改善箇所説明図

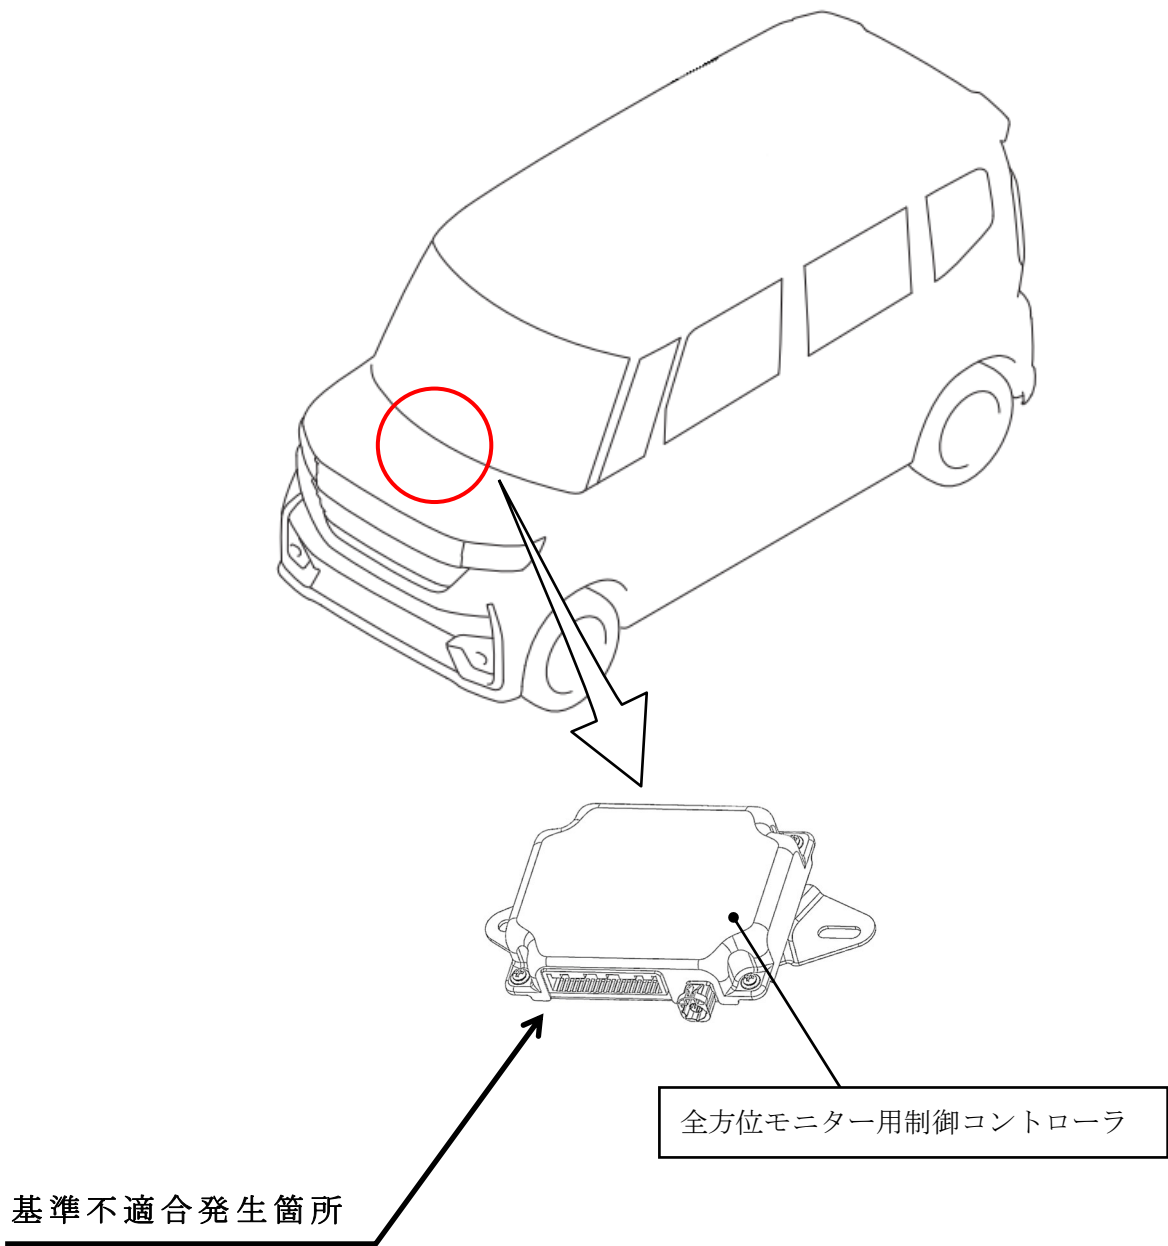
全方位モニター用制御コントローラにおいて、ソフトウェアを変更した際にソフトウェアのバージョン情報が更新されていない。そのため、協定規則第156号で定めるソフトウェア更新管理の要件に適合しない。

全車両、全方位モニター用制御コントローラを対策ソフトウェアに書き換える。

識別：IDプレートに青色のシールを貼付する。
